BMW C650GT リコール情報

(2013年9月25日)

届出番号	外-1962	届出日	2013/9/25
不具合の部位 (部品名)	ラゲッジラック (オプション装備品)		
基準不適合状態にあると認める構造、装置又は性能の状況及びその原因	ディーラーオプションとして販売したラゲッジケースにおいてラゲッジラックホルダーの形状が不適切なため、走行振動によりラゲッジラックとラゲッジラックホルダーを固定しているボルトが緩むことがある。そのため、そのままの状態で行くと、ラゲッジラックホルダーが損傷したり、ラゲッジラックとともにケースが外れるおそれがある。		
改善措置の内容	全車両、ラゲッジラック装着の点検を実施し、装着した車両は対策品のラゲッジラックホルダーに交換して固定剤を塗布したボルトで固定する。 (該当ラゲッジラックセット部品番号：7744 8527 038)

ラゲッジラックセットの構成部品

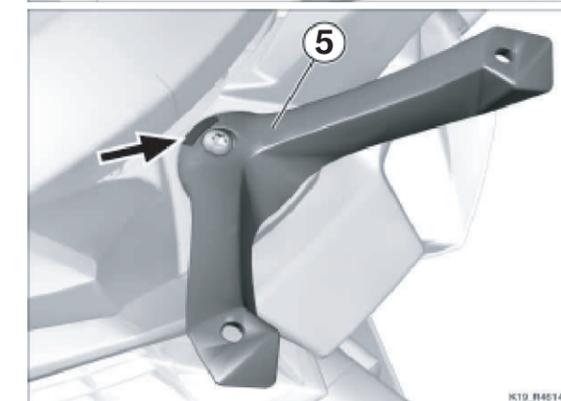
⑤ラゲッジラックホルダー (交換対象商品)
